RUIMTELIJKE EN FUNCTIONELE BESCHOUWING PLANNEN HARMONIE-LOCATIE

18-10-2016

Dit document is een beschouwing van de twee plannen voor de Harmonielocatie; de 7 Dorpelingen en In Harmonie. Het is samen met 'Vergelijking plannen Harmonielocatie' van Aad Trompert een document die beide plannen naast elkaar legt. Er zijn geen plus- of minpunten uitgedeeld, er is alleen gekeken hoe deze plannen passen in het weefsel en aansluiten op de openbare ruimte.

Groen

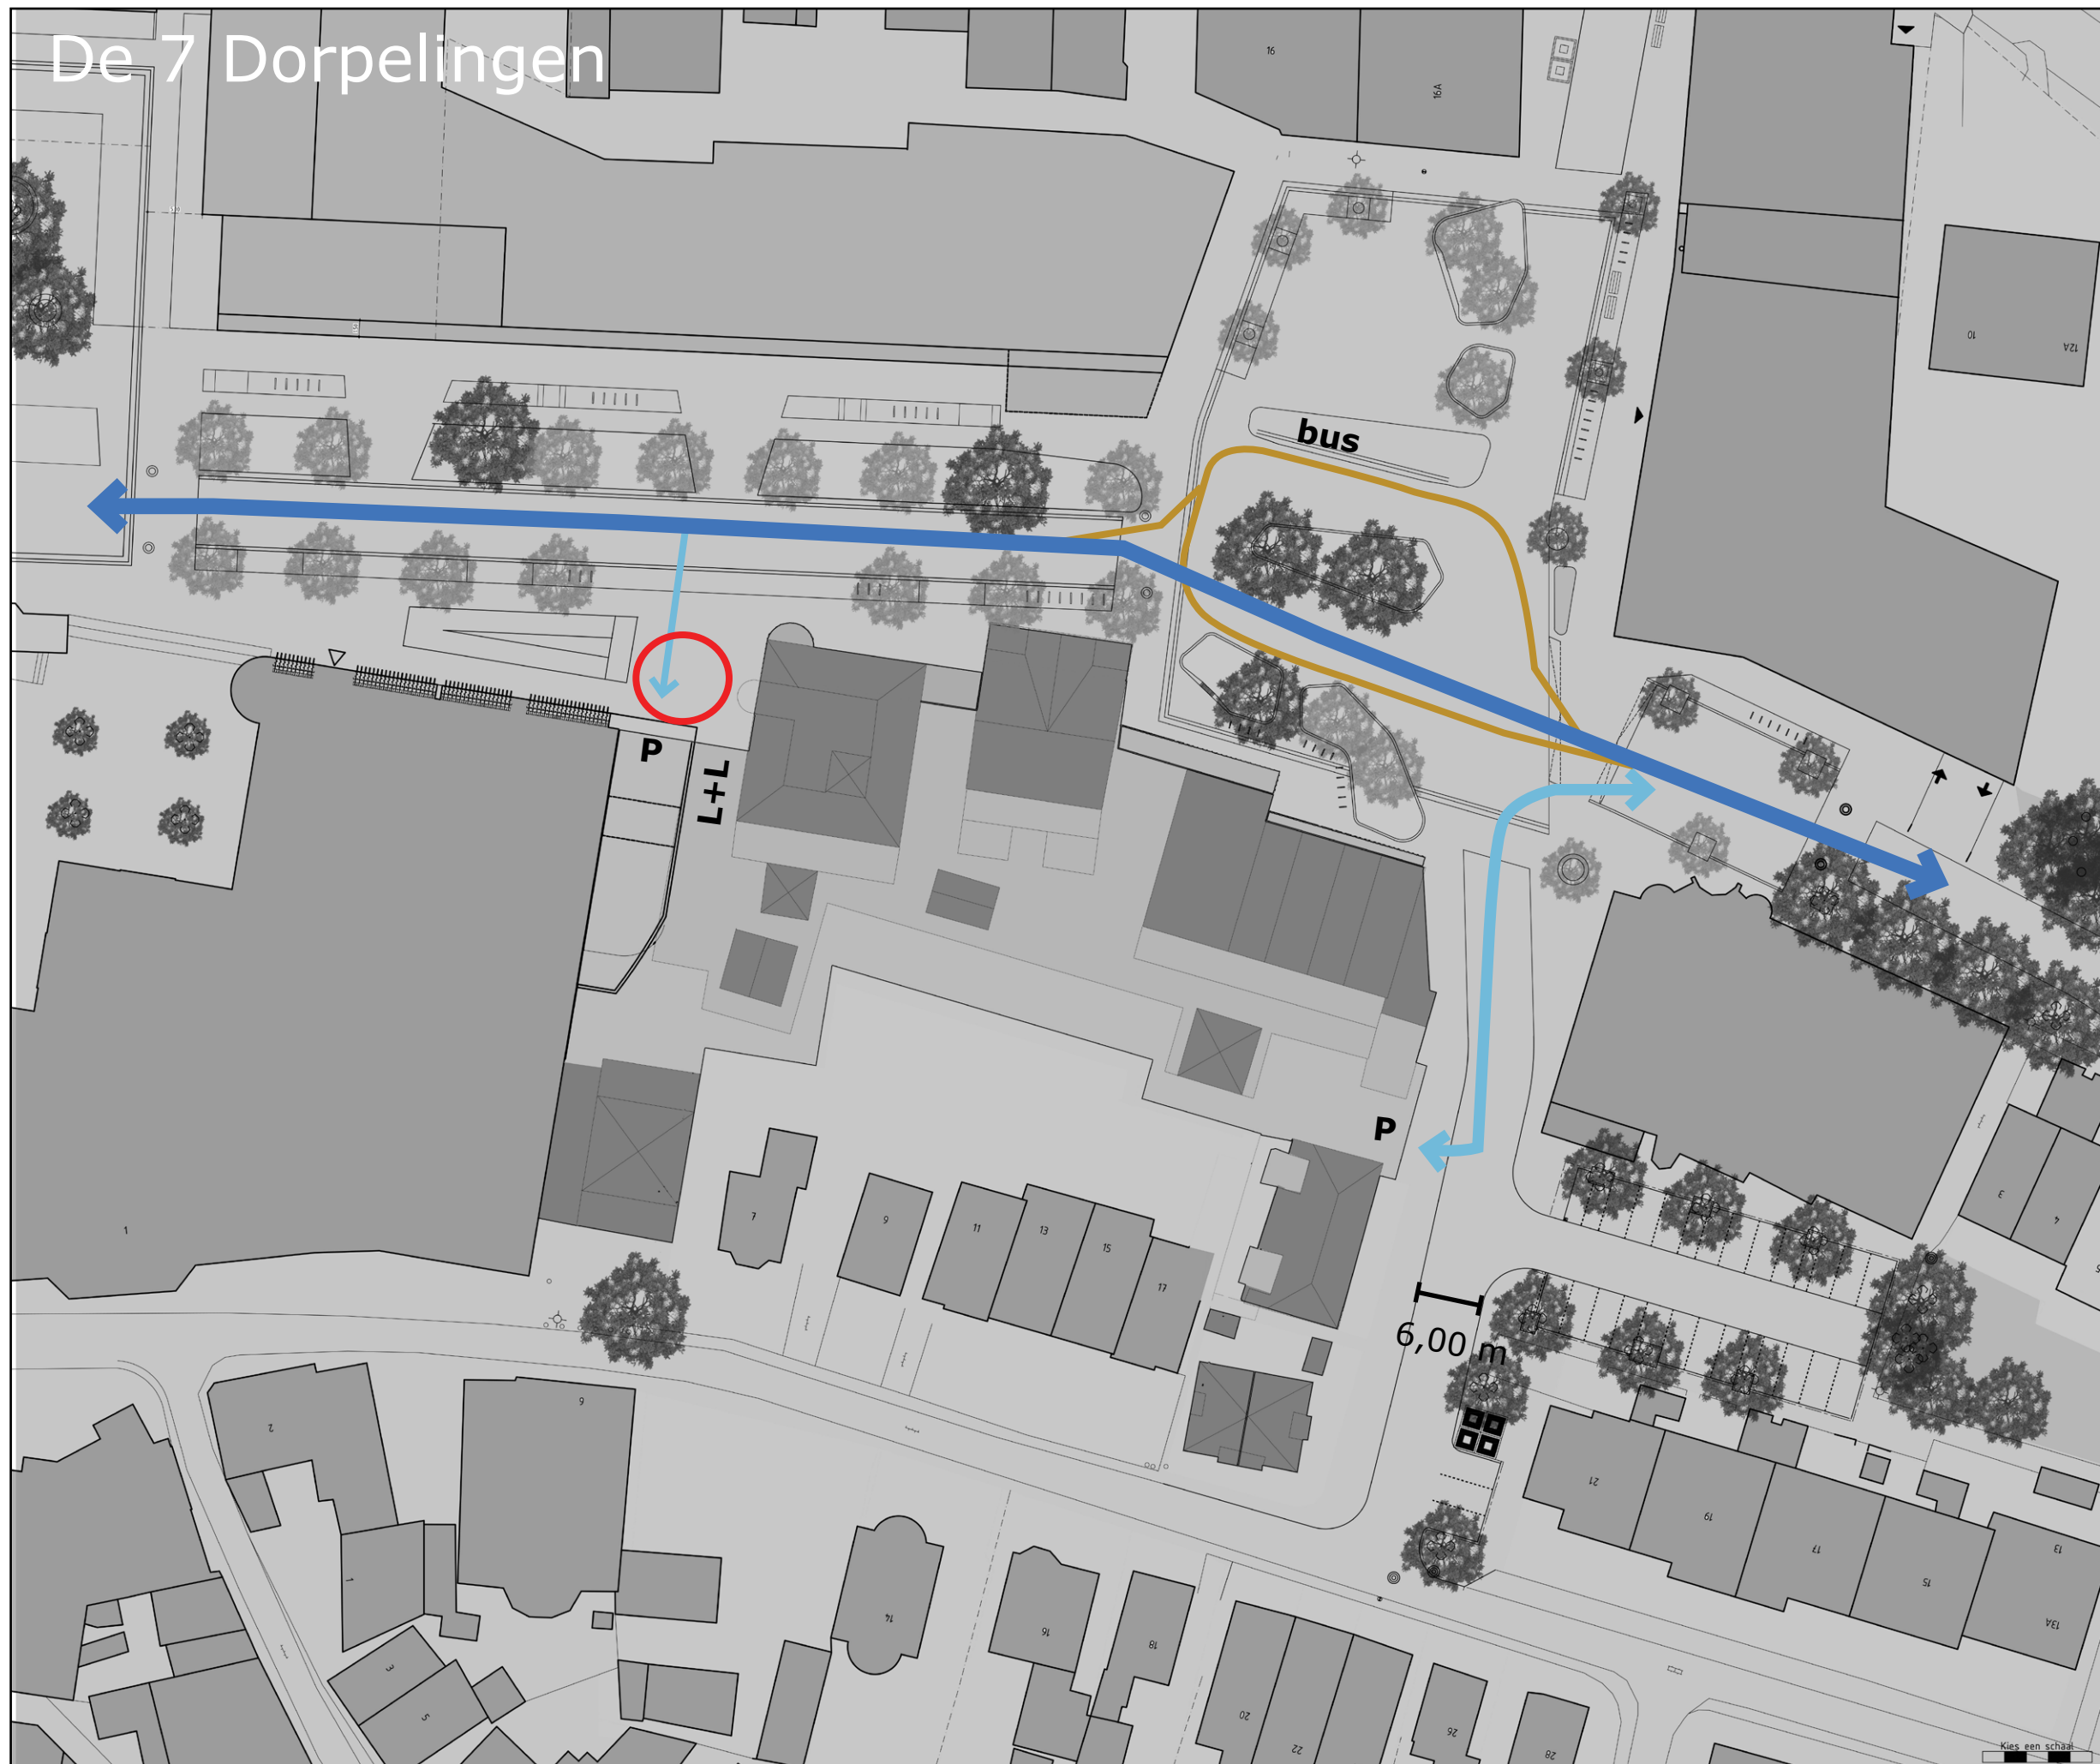
Mogelijkheid om het entreeplein groen in te richten van gevel tot gevel.

Een aantal bestaande bomen kan blijven staan

Bebouwing en groen hebben een relatie met elkaar

Auto en bus

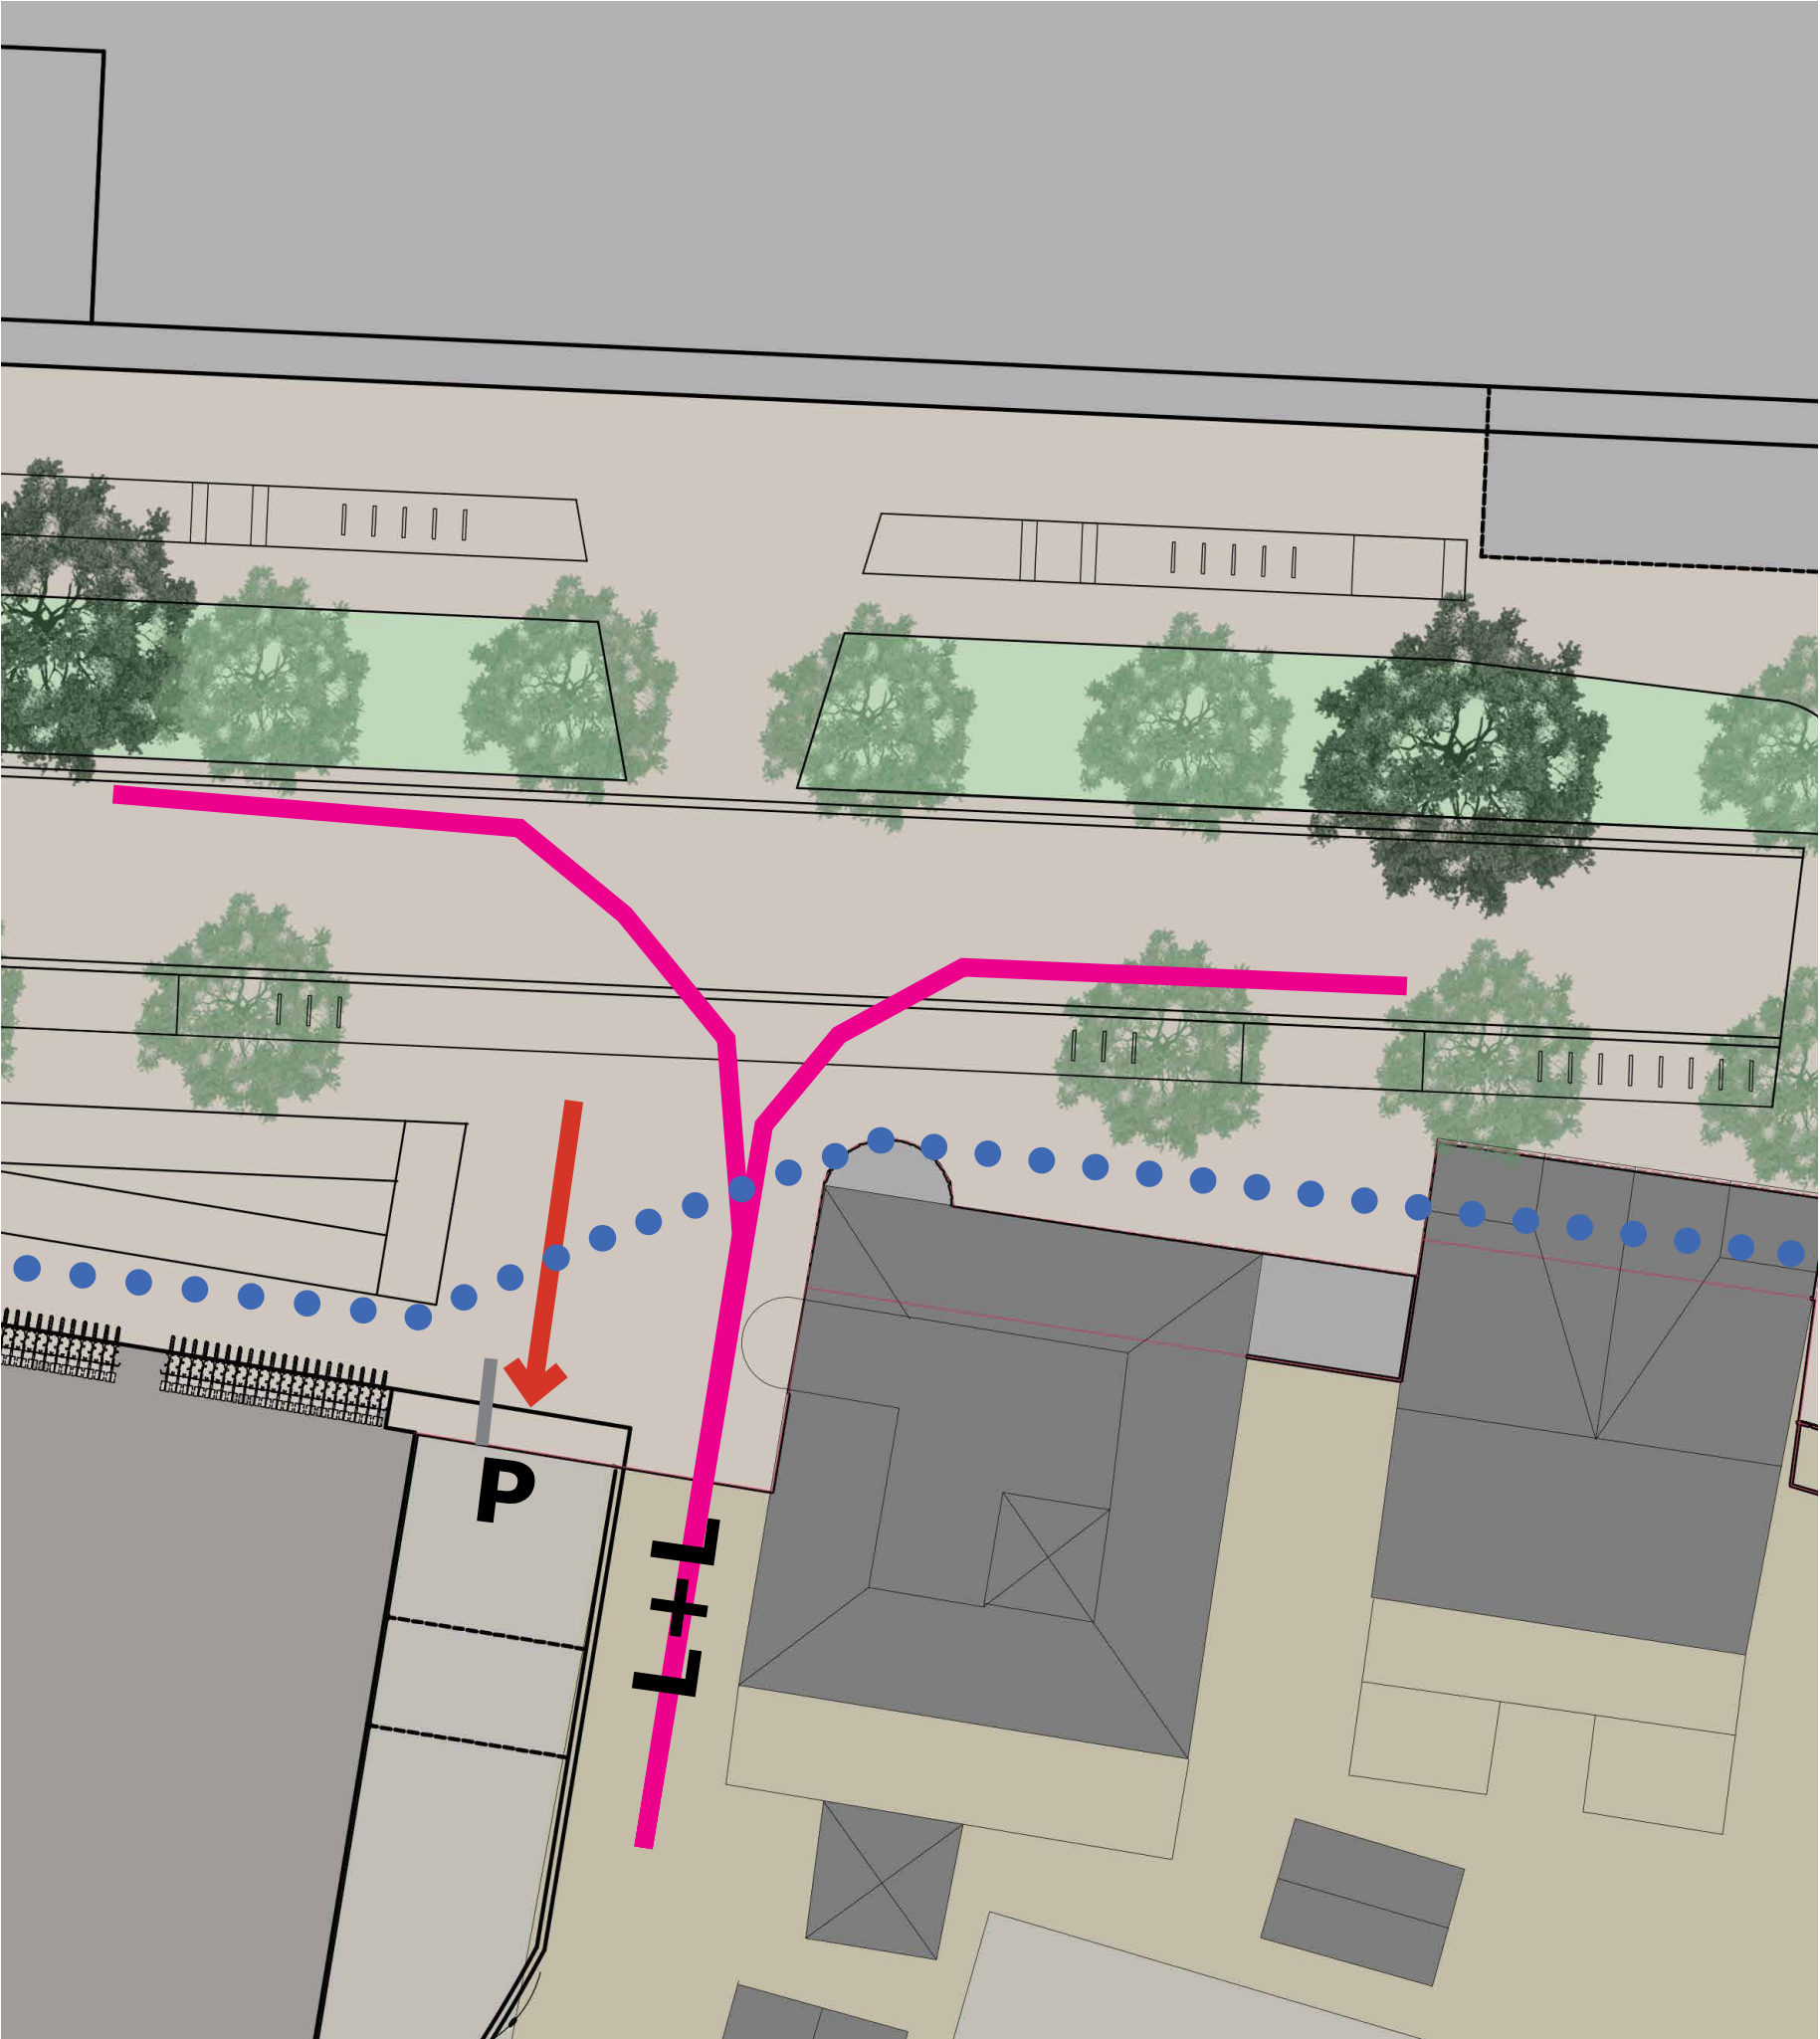
Doorgaand verkeer vindt zijn weg, er is ruimte voor langzaamverkeer om luwe routes te zoeken

Bus kan keren en weg vervolgen

Inrit parkeergarage zit niet in doorgaande route (dus geen hinder bij drukte)

Knelpunt

Inrit parkeergarage en laad- en losverkeer kruist voetgangers- en fietsroute

Langzaamverkeer

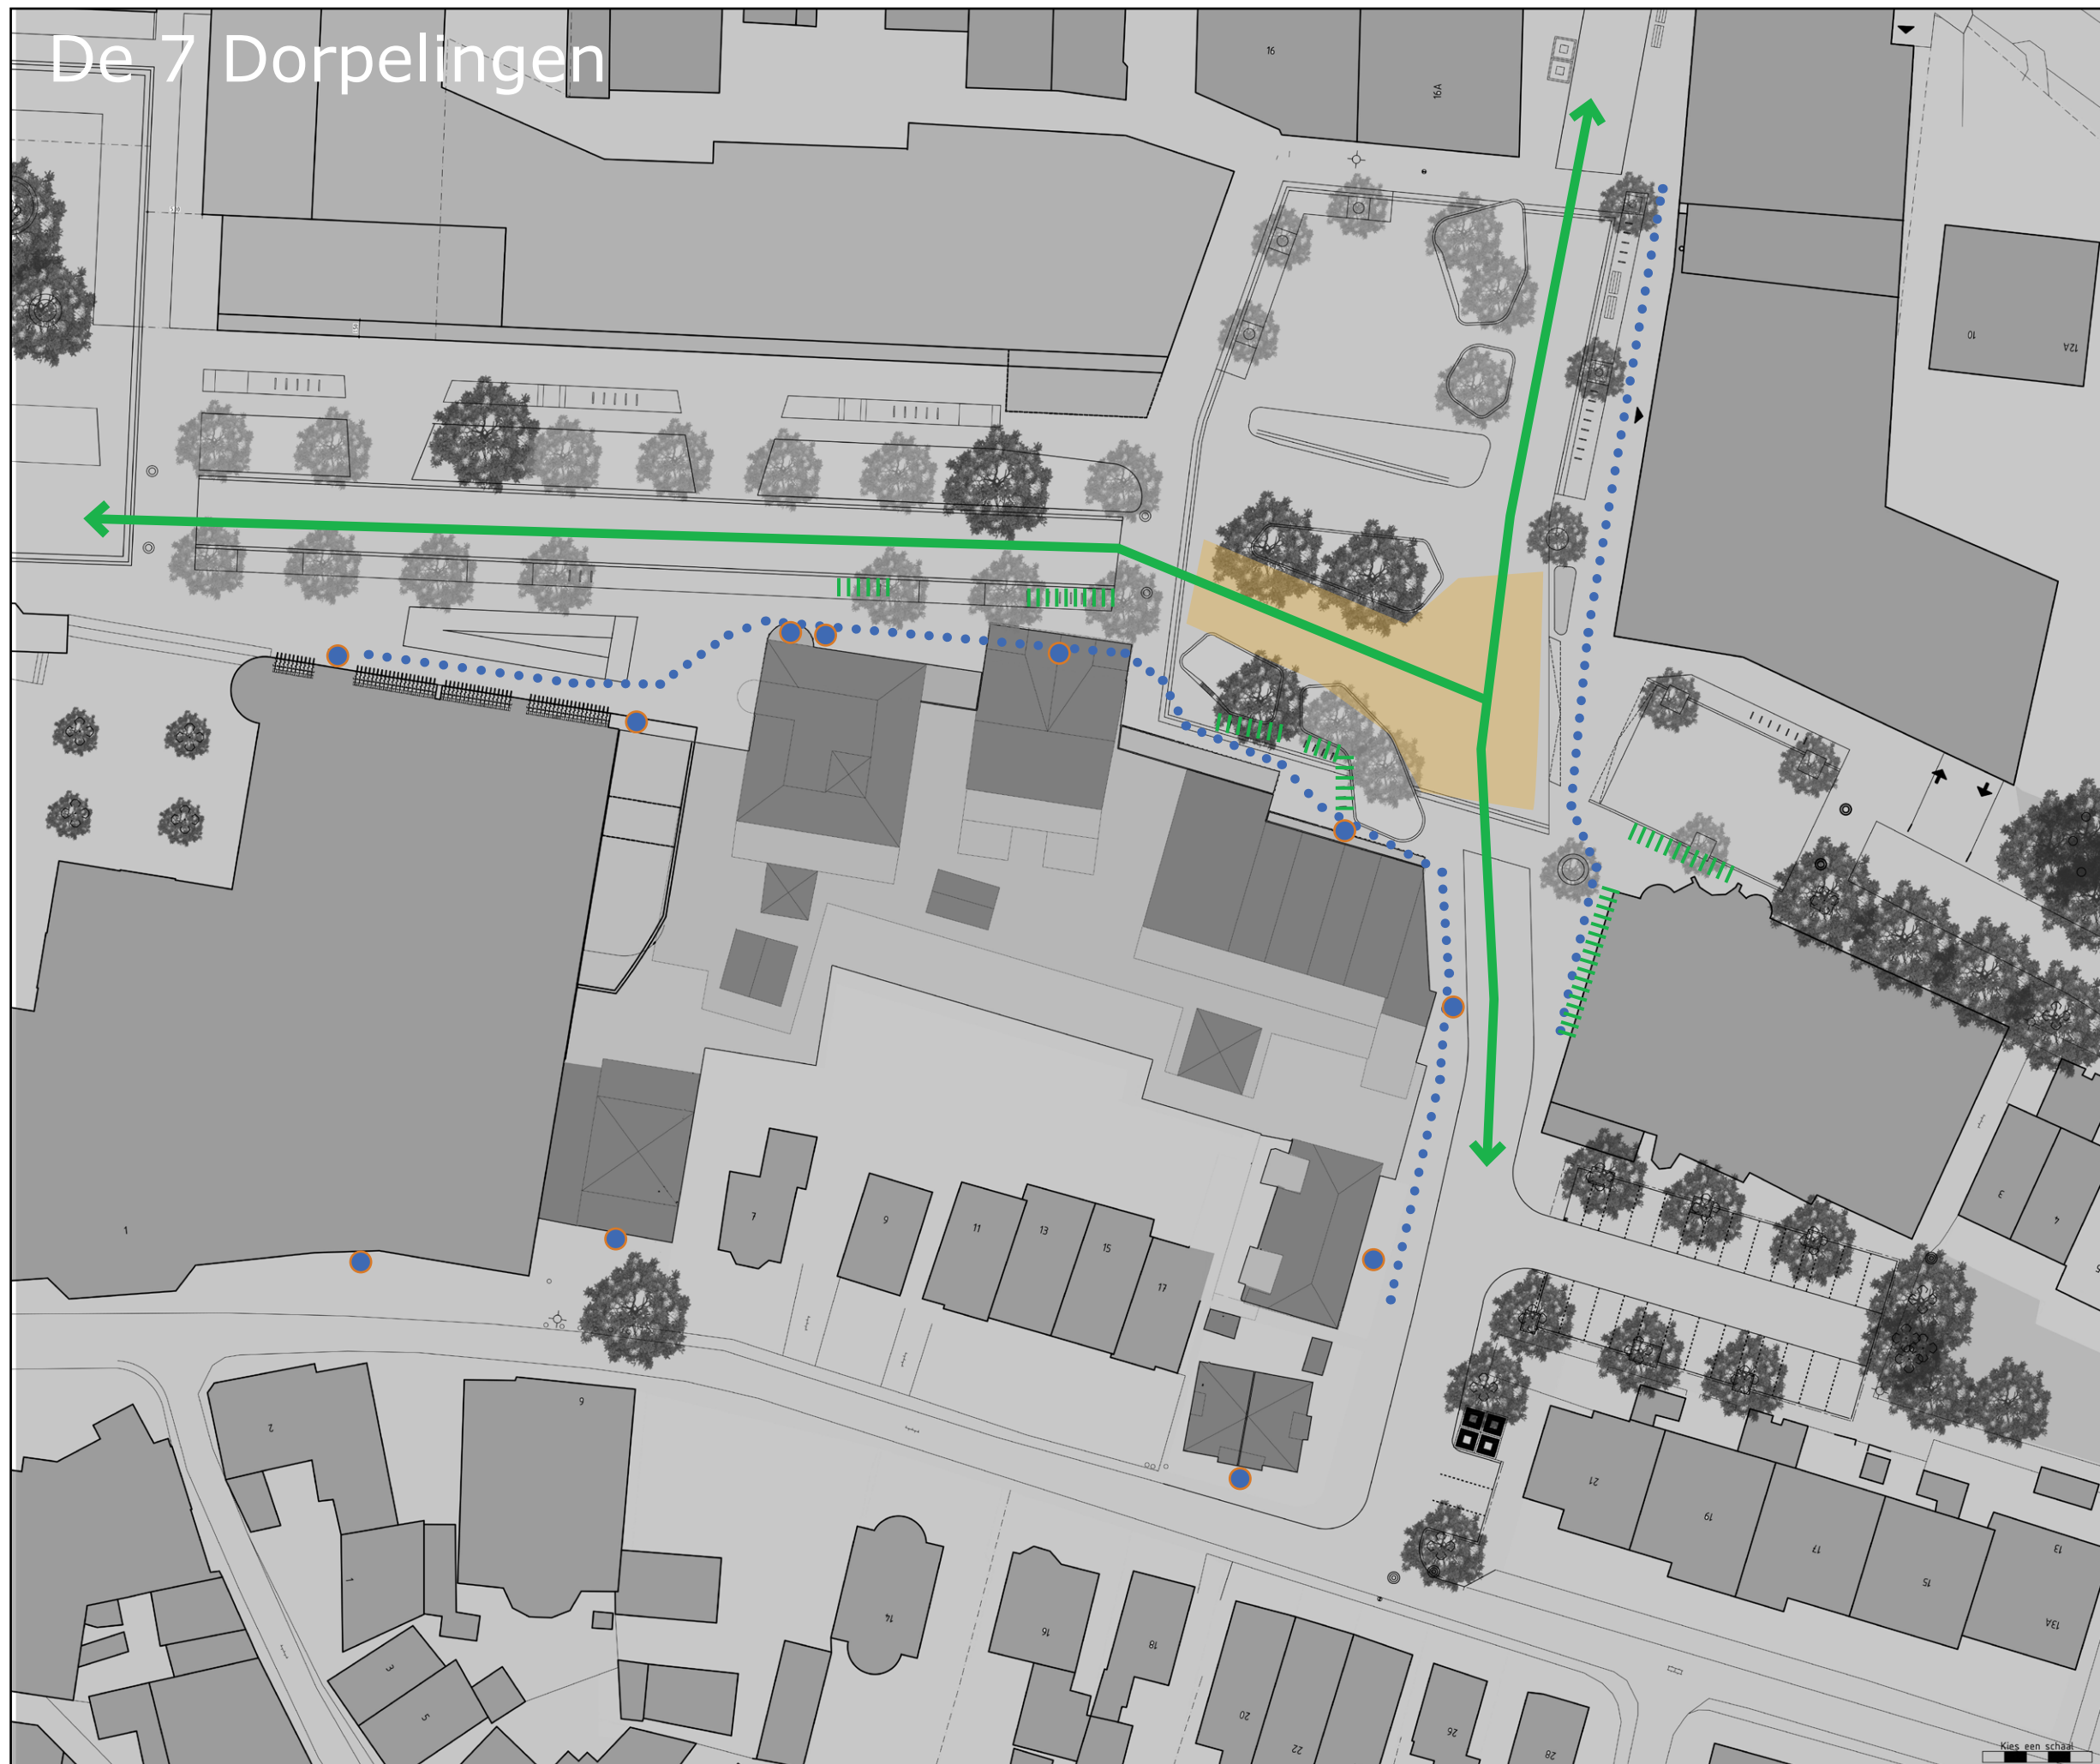
Het doorgaande fietsverkeer in noord-zuid richting is nog steeds mogelijk

Voetgangers hebben de mogelijkheid om voor de 'luwe' route te kiezen

Fietsparkeren is inpasbaar

Entree's aan openbaar gebied zorgen voor leefbaar centrum
